RENESAS TECHNICAL UPDATE

製品分類	MPU & MCU	発行番号	TN-16C-A208A/J	Rev.	第1版
題名	R32C/111 グループ ハードウェアマニュアルの誤記訂正(3)		情報分類	技術情報	
適用製品	R32C/111 グループ	対象ロット等	関連資料	R32C/111 グループ ハードウェアマニュアル Rev.1.10 (RJJ09B0458-0110)

R32C/111 グループ ハードウェアマニュアル Rev.1.10 において誤記がありましたので、以下のとおり訂正いたします。

図 16.2 タイマ B の構成

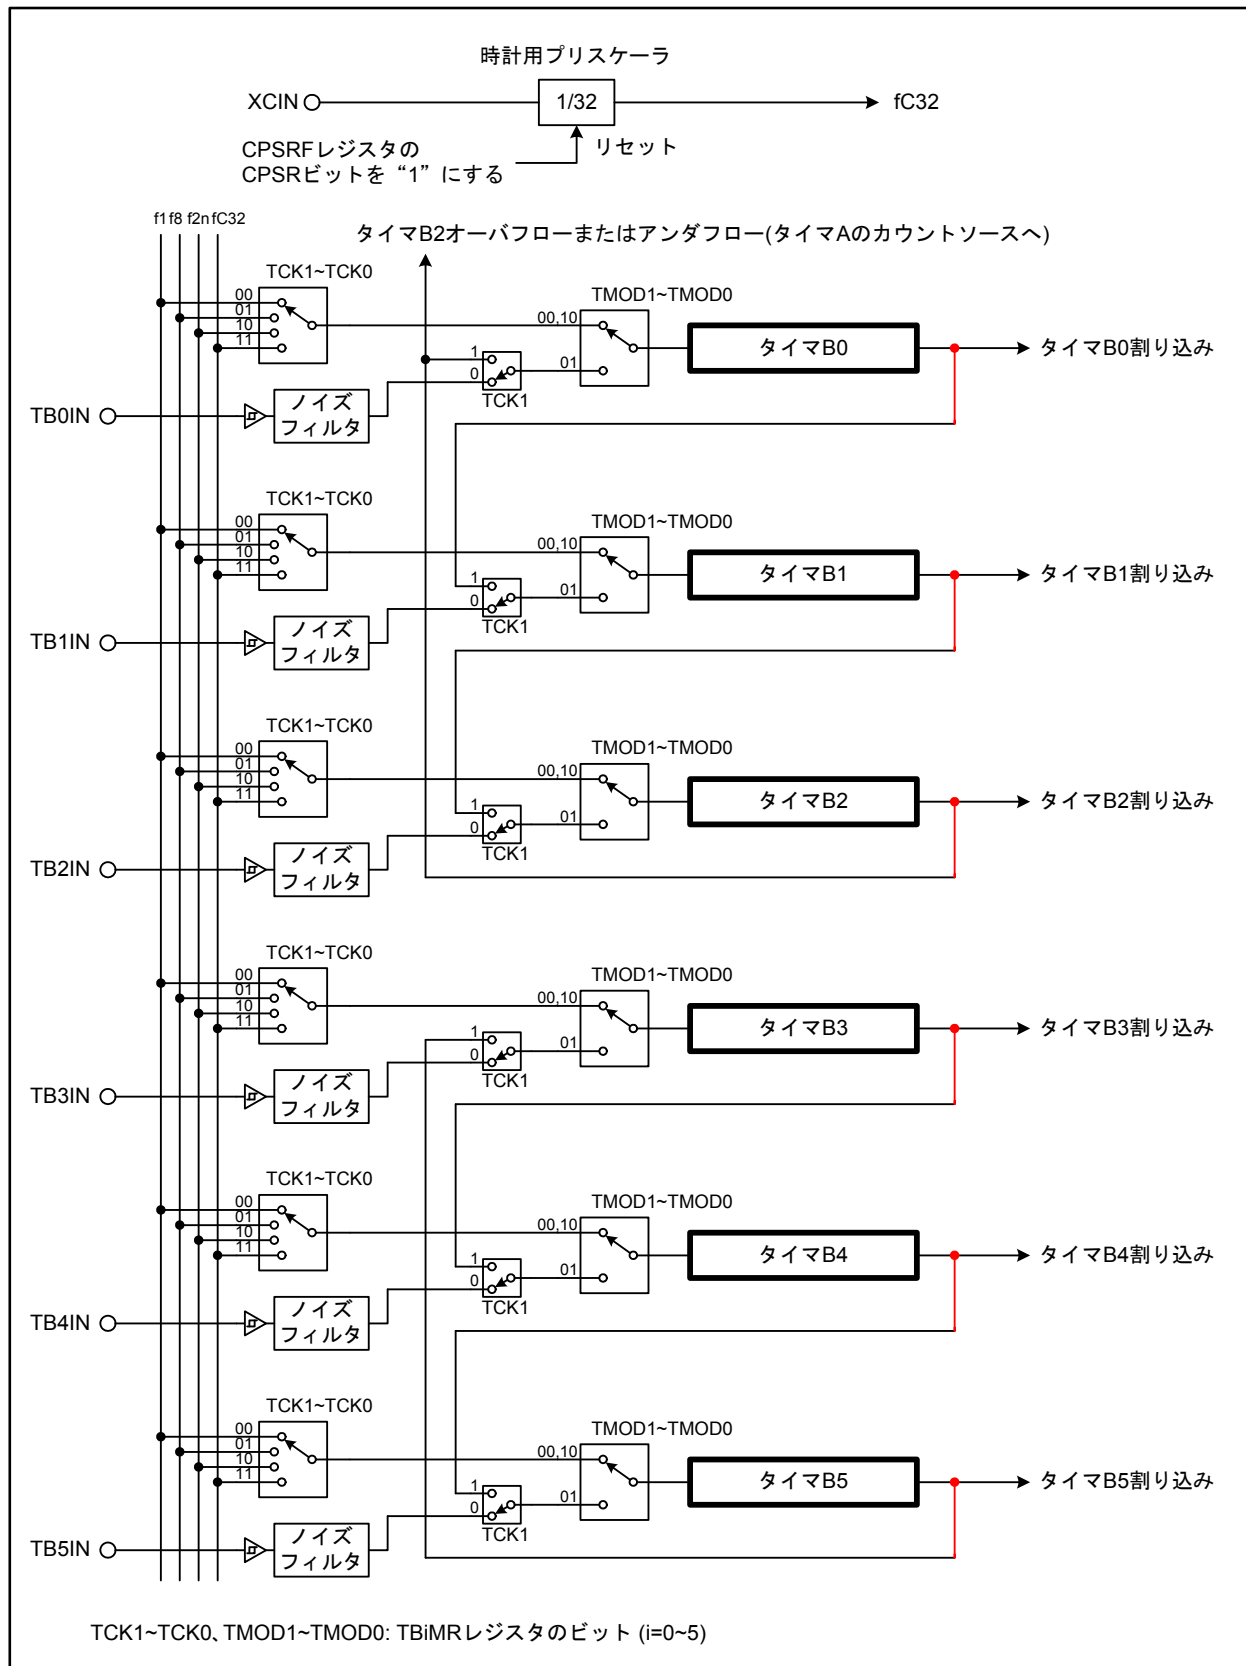
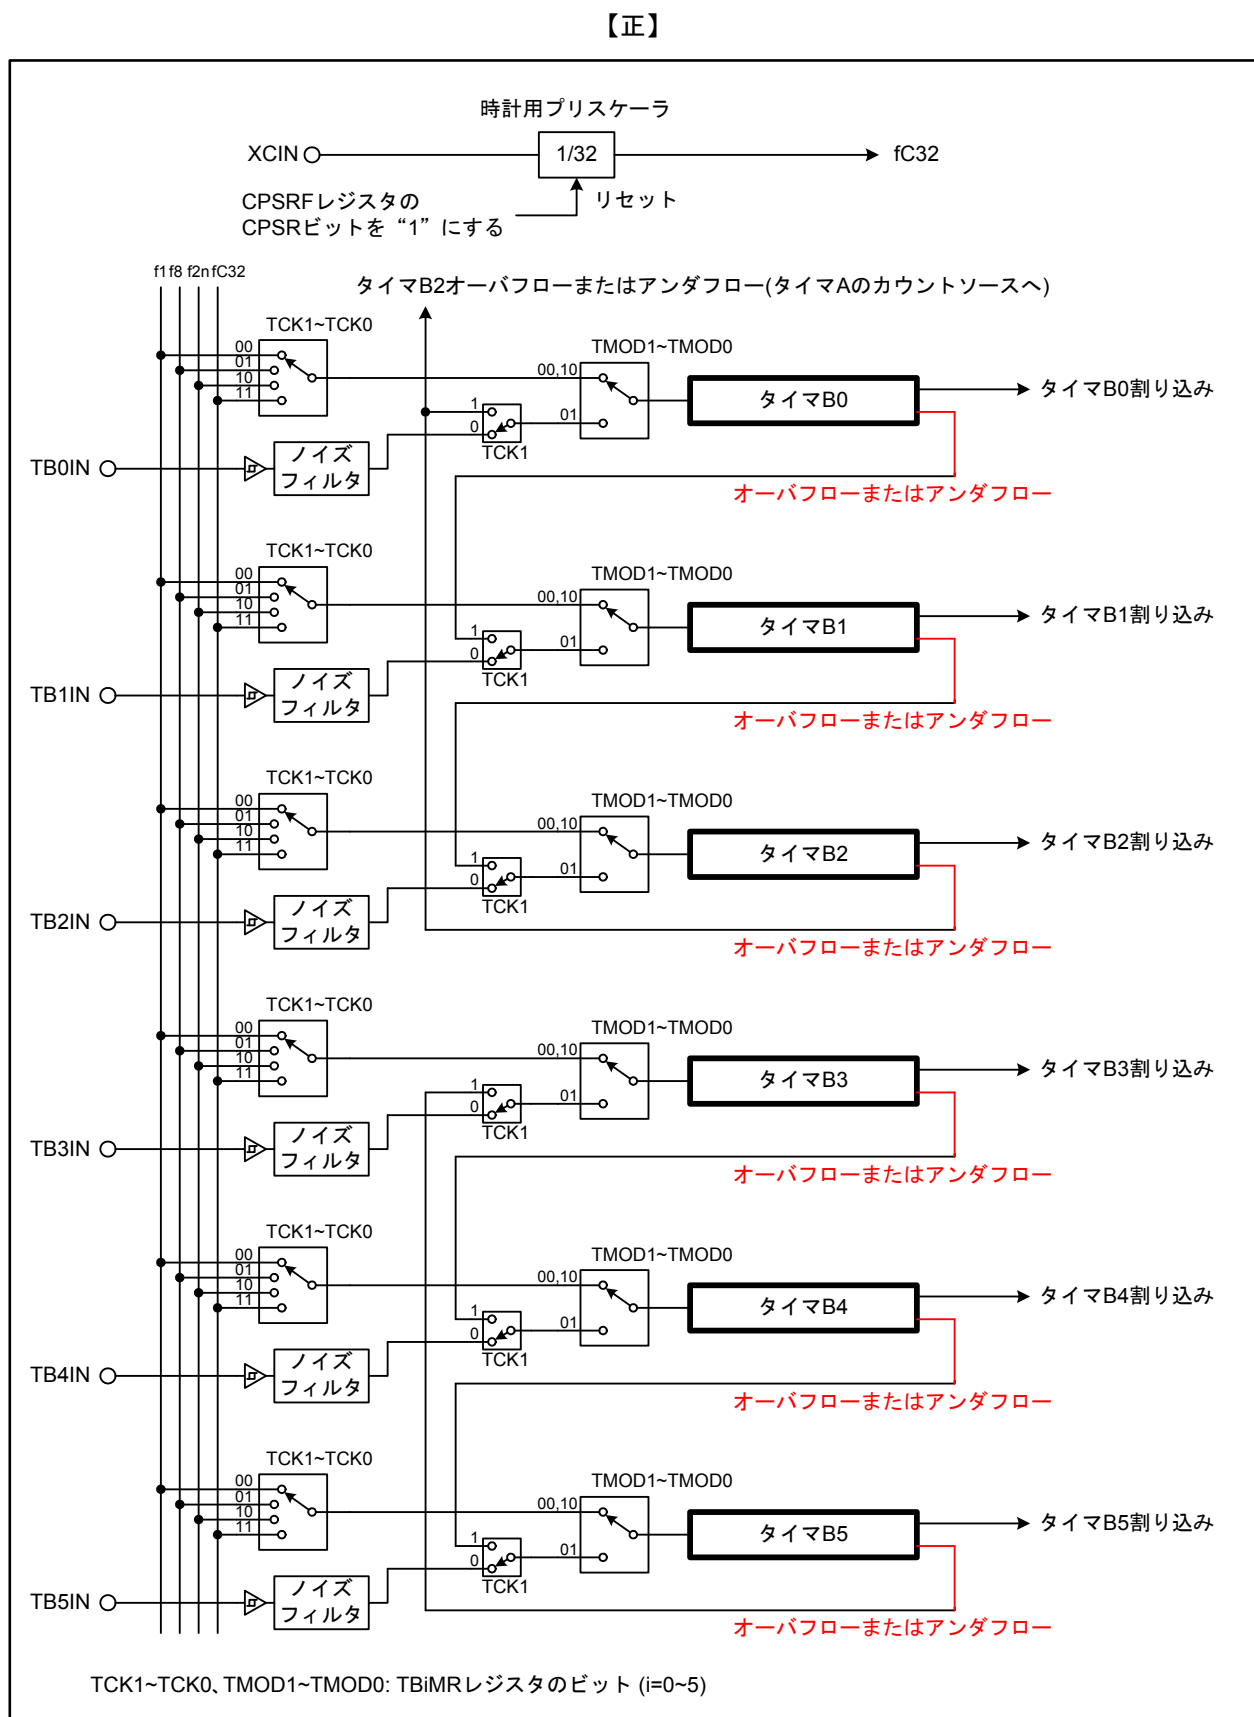
図16.2を以下のとおり訂正いたします。

図21.1 CRC演算回路のブロック図

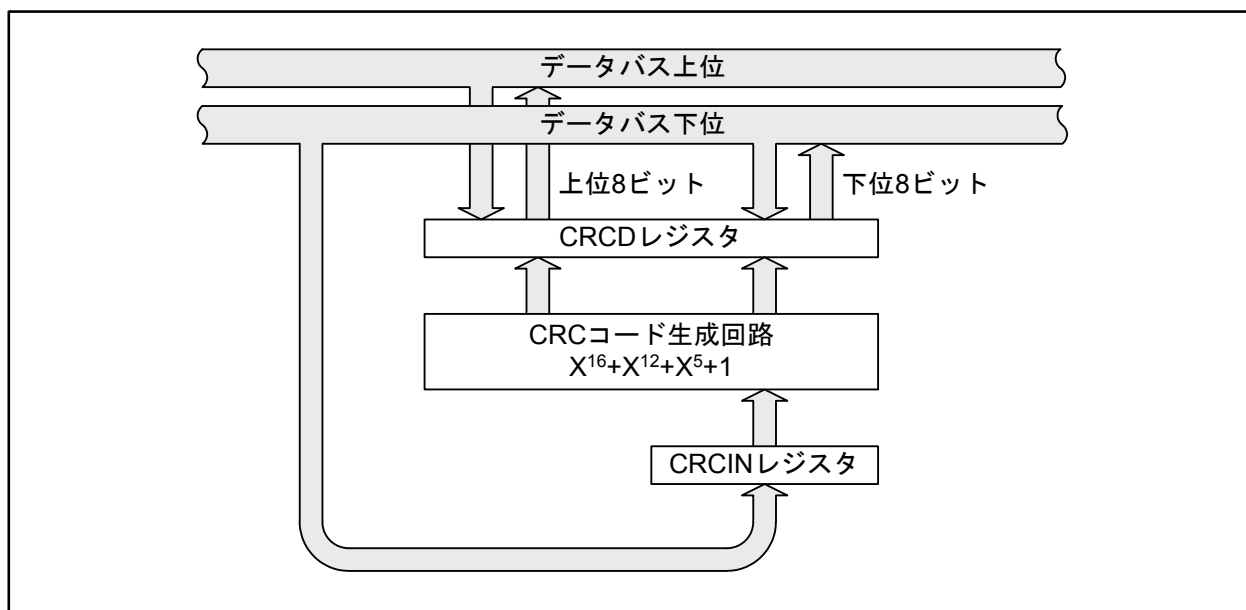
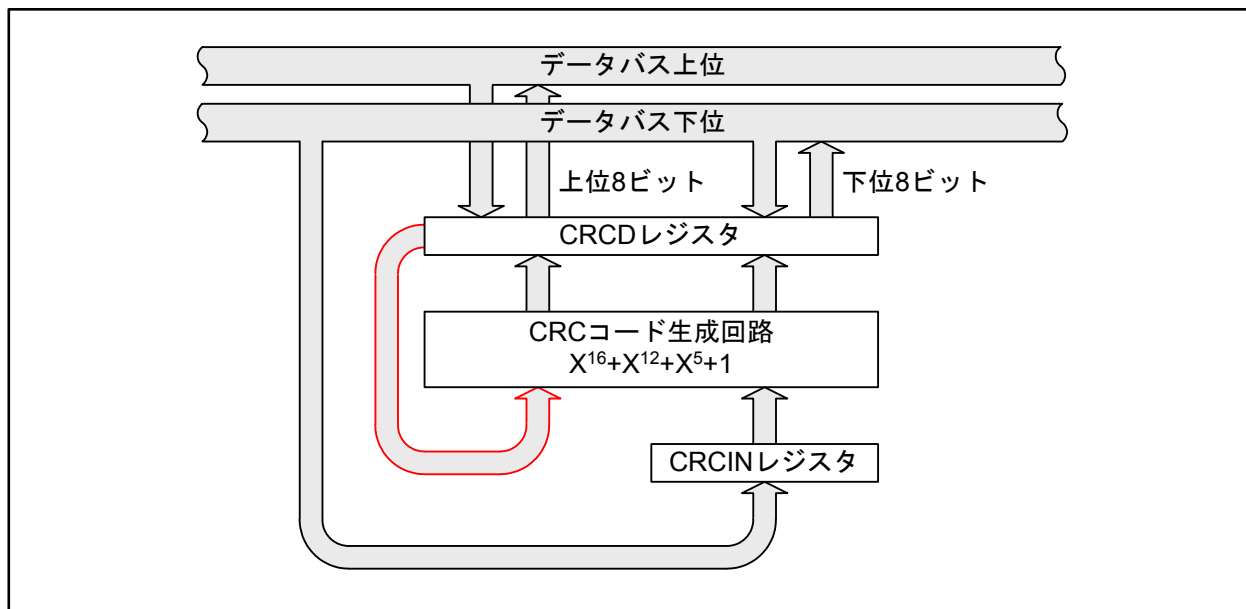
図21.1を以下のとおり訂正いたします。

図24.1 入出力端子ブロック図(代表例) ($i=0\sim 10$ 、 $j=0\sim 7$)

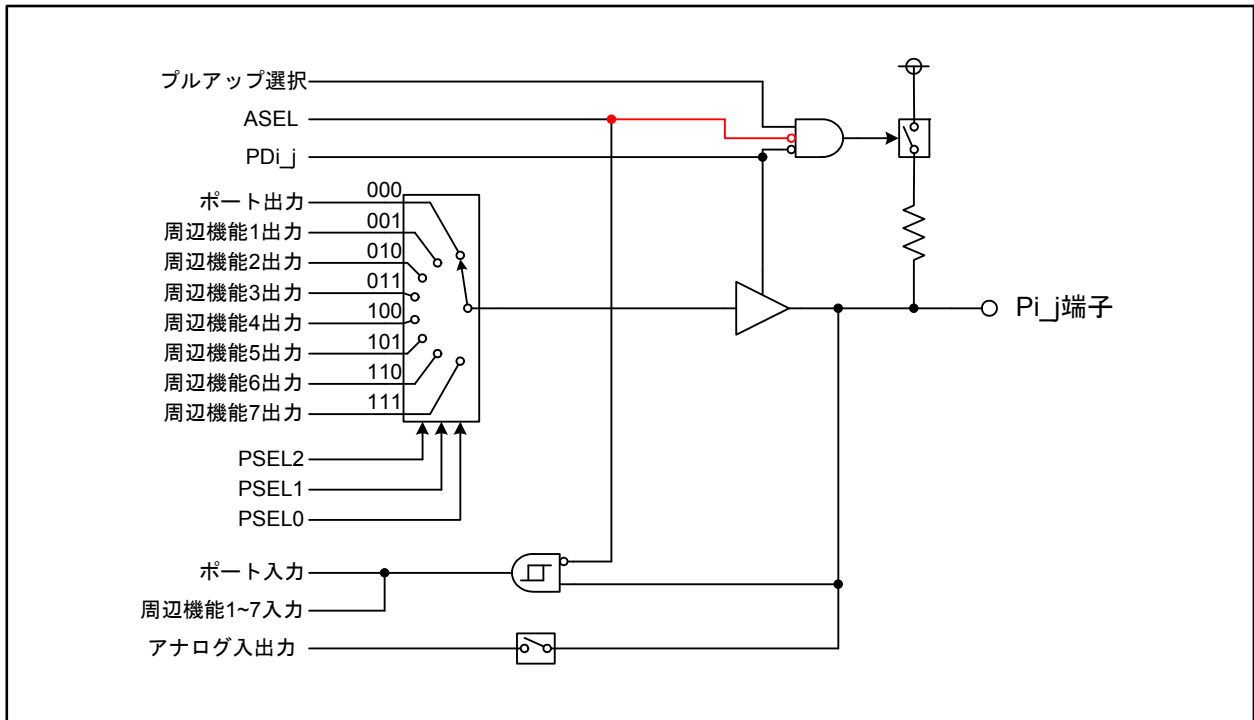
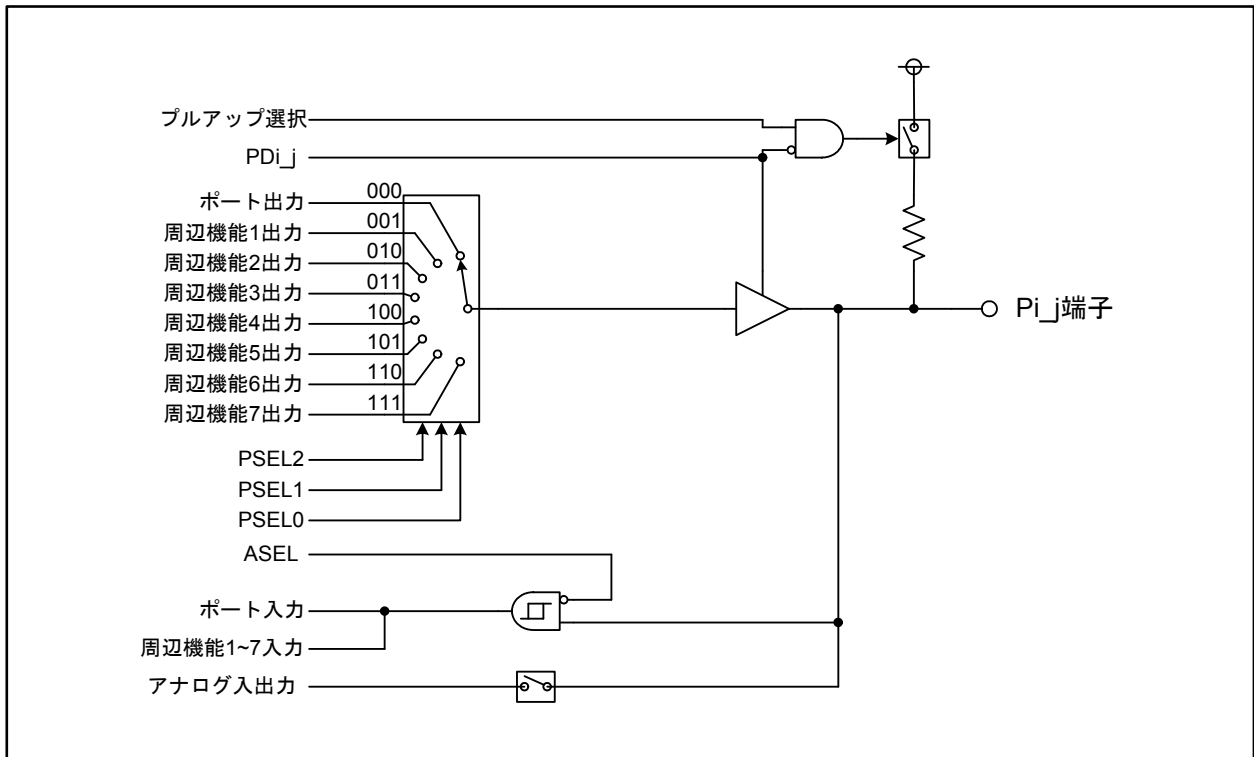
図24.1を以下のとおり訂正いたします(TN-16C-A198A/J 参照)。
